Mémoire en réponse à l'avis de la Mission Régionale d'Autorité environnementale de Corse

Projet de centrale photovoltaïque de Renno

Maître d'Ouvrage :
SAS Centrale photovoltaïque de Renno

Septembre 2024

Figure 6 : cartographie des enjeux floristiques sur l'aire de projet (source : étude d'impact)

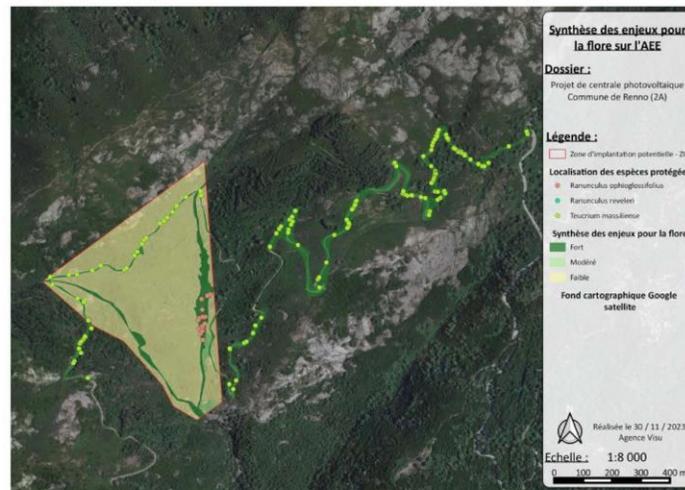
Les mesures d'évitement et de réduction proposées sont des mesures classiques pour traiter les enjeux relatifs à la flore. La MRAe relève qu'une mesure de transplantation est proposée dans le dossier pour les individus de flore protégée en bordure de piste, sans que le dossier ne fasse état d'une demande de dérogation à la destruction d'espèces protégées.

La MRAe rappelle que la destruction et l'altération des habitats ou d'espèces protégées sont interdites, conformément à l'article L411-1 du Code de l'environnement. Le maître d'ouvrage devra s'assurer que le projet respecte la réglementation et déposer un dossier de demande de dérogation le cas échéant.

Pour rappel, en complément des mesures d'évitement et de réduction citées par la MRAe, il est présenté en page 272 de l'Etude d'Impact sur l'Environnement, la mesure MA1 qui consiste à réaliser des protocoles expérimentaux pour améliorer les connaissances sur la Germandrée de Marseille. Cette mesure a été approuvée par le Conservatoire Botanique National de Corse.

De plus, un dossier de demande de dérogation au titre des espèces protégées sera rédigé pour permettre les opérations sur la piste sur laquelle se développe le *Teucrium massiliense* ainsi que la réalisation des opérations de transplantation dans le respect de la réglementation.

Figure 7 : cartographie des enjeux liés aux reptiles sur l'aire de projet (source : étude d'impact)

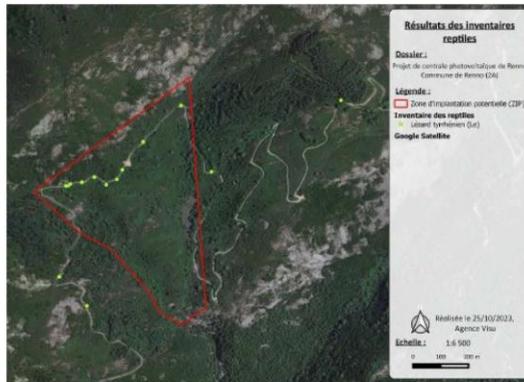
La MRAe recommande de préciser les mesures permettant de préserver le Lézard tyrrhénien en phase travaux, lors de l'élargissement de la piste d'accès à la centrale photovoltaïque.

Les écologues en charge du dossier estiment que les mesures mises en place pour cette espèce sont suffisantes pour préserver les populations en place. Les mesures d'évitement et de réduction applicables au Lézard tyrrhénien sont notamment la réalisation en dehors des périodes sensibles pour l'espèce (MR10), la mise en place d'un plan de circulation et un balisage des zones de chantier (ME3, MR3) ainsi que l'absence de pollution notamment par l'utilisation de biocides (ME4, MR2).

De plus, le Lézard tyrrhénien présente des capacités de fuite importantes et les habitats en bordure des pistes disposent de nombreux refuges en cas de dérangement qui vont lui permettre de se mettre à l'abri pendant la phase travaux au niveau de la piste. Les incidences résiduelles du projet sur le Lézard tyrrhénien sont donc qualifiées de très faibles.

Il est également a noté que cette espèce ne semble pas souffrir des travaux de réfection de la piste qui sont réalisées régulièrement par les forestiers sapeurs de la Collectivité de Corse, afin que cette piste reste praticable.

Figure 2 : Cartographie des OLD du projet

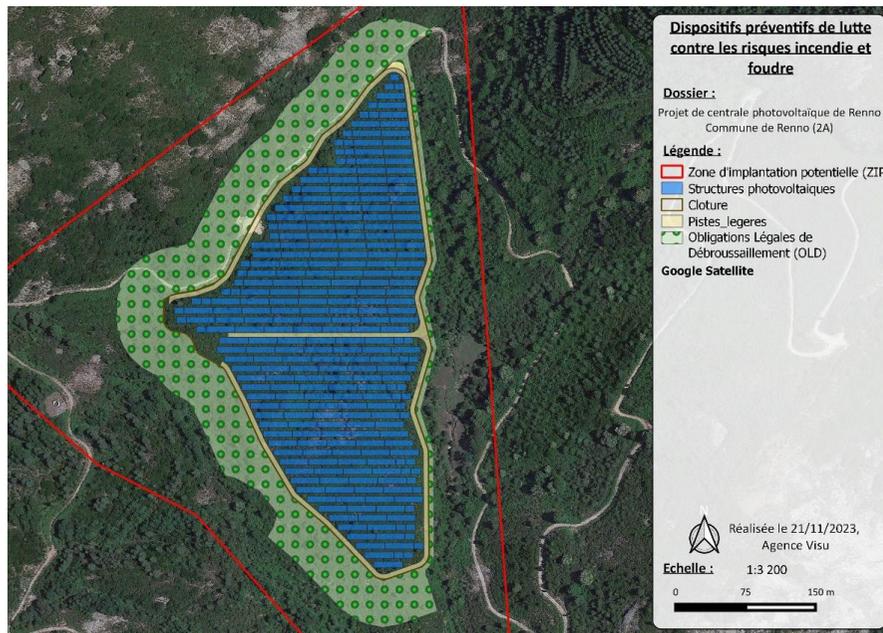
En p. 4 de l'avis du 19/06/2024 de la MRAE, il est indiqué que « le projet nécessitera un défrichement total de 25 ha pour une surface totale d'emprise de 8,8 ha (dont 5,2 ha de panneaux), incluant projet et obligations légales de débroussaillage dans une bande de 50m ».

EDF Renouvelables France précise que le projet ne supprime pas l'état boisé ou la destination forestière d'un boisement et ne nécessite donc pas une opération de défrichement sur 25 ha. En revanche, EDF Renouvelables confirme que le projet sera soumis aux obligations légales de débroussaillage (OLD) qui ne constituent pas des opérations de défrichement mais qui correspondent à des opérations de réduction des combustibles végétaux dans le but de diminuer l'intensité et de limiter la propagation des incendies. Quelques arbres sont présents sur ces OLD et seront conservés (cf. MR14).

La surface totale de la zone clôturée représente 8,8 ha, dont 5,2 ha de panneaux. Quant au périmètre des OLD sur une bande de 50 m, il correspond à une emprise de 4,1 ha. L'emprise globale du débroussaillage s'applique donc sur moins de 13 ha.

Rappelons que le projet prévoit, à travers la mesure de réduction MR14, d'adapter la gestion des OLD aux enjeux écologiques du site (les ripisylves, situées en bordure de cours d'eau et composées par des essences peu inflammables ne seront pas soumises aux OLD).

Figure 3 : Tracé prévisionnel du raccordement externe de la centrale photovoltaïque

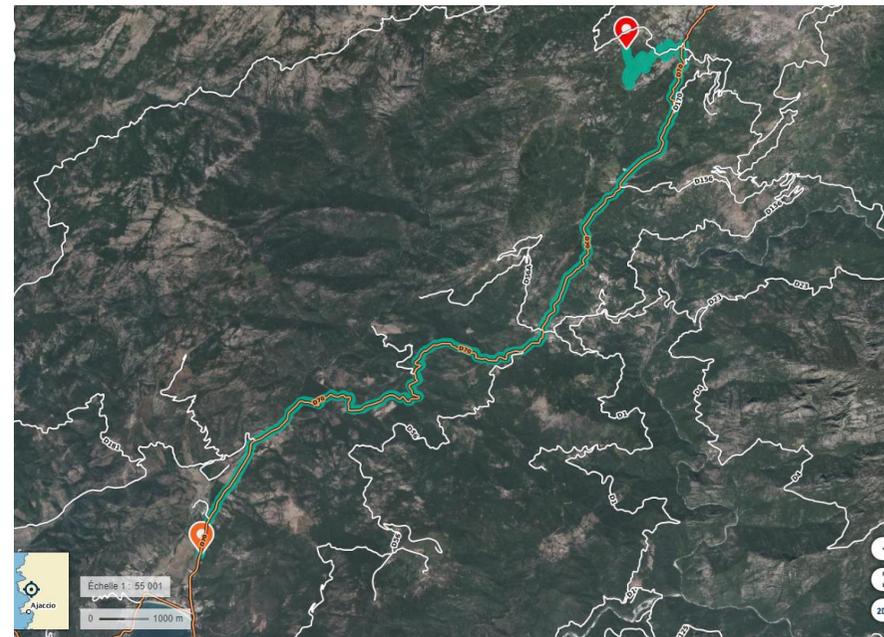
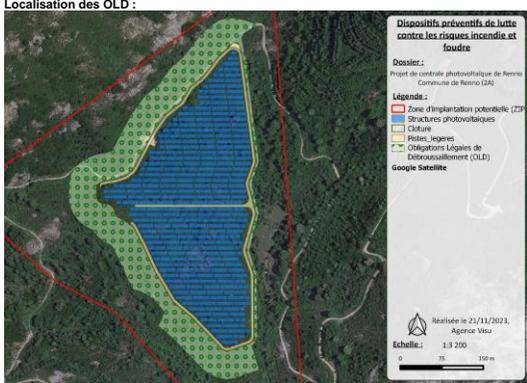
« La MR Ae recommande d'intégrer dans le périmètre retenu pour l'analyse des impacts du projet, les travaux du raccordement au poste source qui font partie intégrante du projet ainsi que l'ensemble du périmètre faisant l'objet des obligations légales de débroussaillage. ».

Concernant les impacts des travaux de raccordement au poste source :

Ainsi, le raccordement de la centrale photovoltaïque au réseau public est une opération menée par le gestionnaire de réseau EDF SEI qui en est le maître d'ouvrage et non la SAS Centrale Photovoltaïque de Renno. Le câble qui relie la centrale photovoltaïque au poste source est ainsi la propriété du gestionnaire de réseau. C'est donc le gestionnaire de réseau qui choisit le tracé du raccordement selon des caractéristiques techniques et économiques qui lui sont propres. Il préconise, dans ce sens, la solution de raccordement optimale en fonction de l'état du réseau.

En revanche, le tracé du raccordement définitif au réseau ne peut être connu qu'à l'issue de l'obtention de l'ensemble des autorisations administratives du projet et qu'une fois l'élaboration de la convention de raccordement finalisée par EDF SEI.

Une demande de Proposition Technique de Raccordement a été faite par EDF Renouvelables France à EDF SEI. A ce jour, la Proposition Technique d'EDF SEI envisage de raccorder le parc au poste source de Sagone, distant d'environ 22 km. Les routes et chemins seront utilisés en priorité et le raccordement s'effectuera en souterrain le long des voies existantes. Ci-après une carte illustrant le tracé de ce raccordement prévisionnel.

On constate à travers cette carte que le tracé se situe majoritairement sur la départementale D 70, sans incidence particulière d'un point de vue environnemental puisque le raccordement sera réalisé dans l'accotement de cette voie existante.

Il parcourra également la piste DFCI existante qui sert à l'accès pendant la phase chantier, située entre la route départementale et la zone du projet.

Figure 5 : localisation de l'ancienne décharge d'ordures ménagères

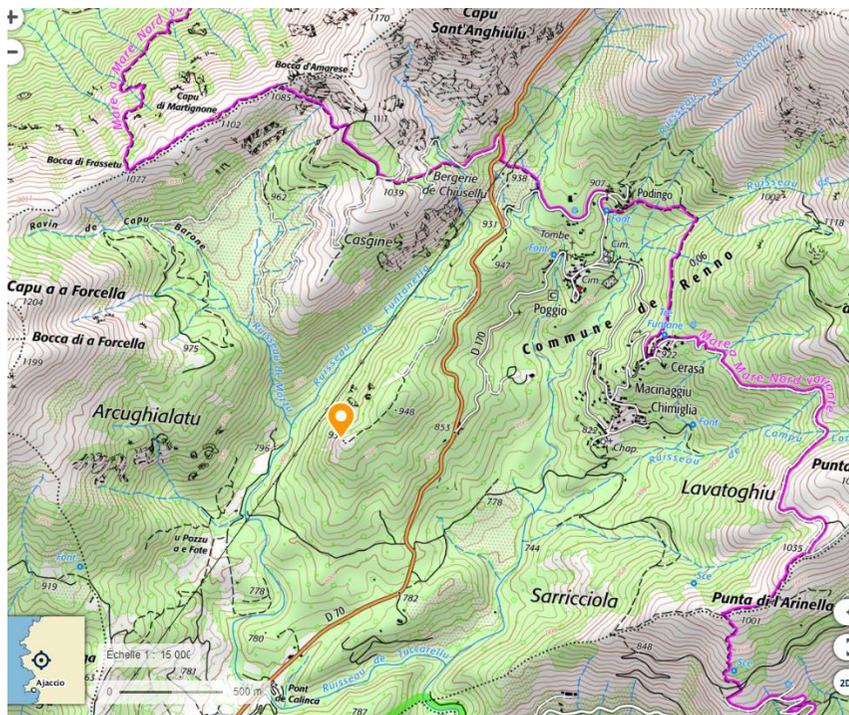
« La MRAe recommande de justifier l'absence de sites alternatifs de moindre enjeu environnemental. »

Dans un premier temps, une recherche de sites dégradés ou anthropisés à l'échelle de la commune de Renno démontre que le seul site répertorié dans les différentes bases de données consultées est celui de l'ancienne décharge d'ordures ménagères de Letia. Ce site ne présente pas de conditions favorables pour l'implantation d'un parc photovoltaïque (superficie très faible (moins de 0,5 ha), topographie incompatible (en haut d'une butte, en tête de vallon à forte pente)).
